**Avis délibéré en date du 3 septembre 2020  
de la Mission régionale d'autorité environnementale d'Île-de-France  
sur le projet d'aménagement de l'ancien site Safran, rue de la Tour Billy  
à Argenteuil (95)**

**Synthèse de l'avis**

Le programme du groupe scolaire est présenté sommairement avec un plan masse p 264.

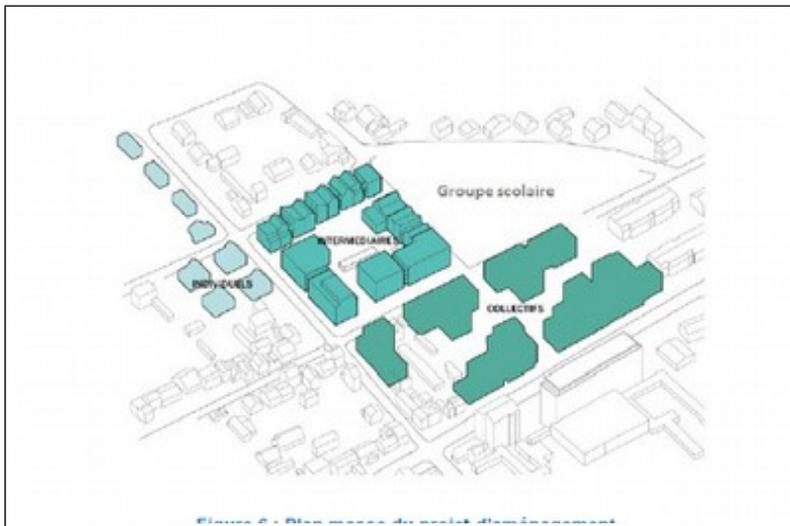
Il y est indiqué que « *le projet se démarque des autres groupes scolaires d'Argenteuil par sa nécessité de compacité des locaux et l'intégration dans un même bâtiment des 2 écoles maternelle et élémentaire, des 2 centres de loisirs et des locaux de restauration.* » (p.264). L'ensemble apparaît, pour la MRAe, au vu du plan masse, compact et minéral.

Plan masse du projet - Schéma des circulations (source : Étude d'impact – p. 29 et 271 )

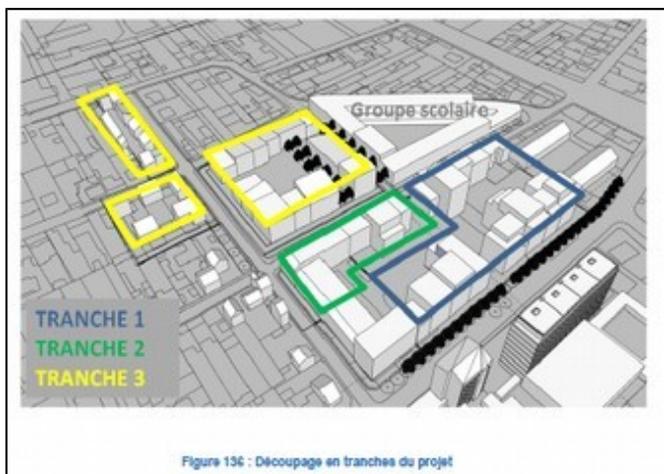
**La MRAE recommande de préciser le nombre de niveaux des sous-sols par bâtiments.**

Figure 110 : Localisation de différentes zones sur le site (source : AECOM)

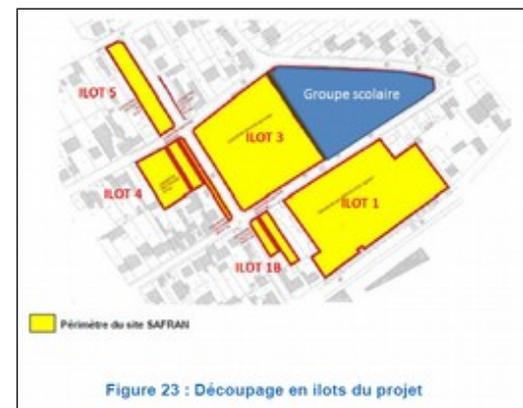
Une synthèse de la pollution par îlot mérite pour la MRAe d'être établie.
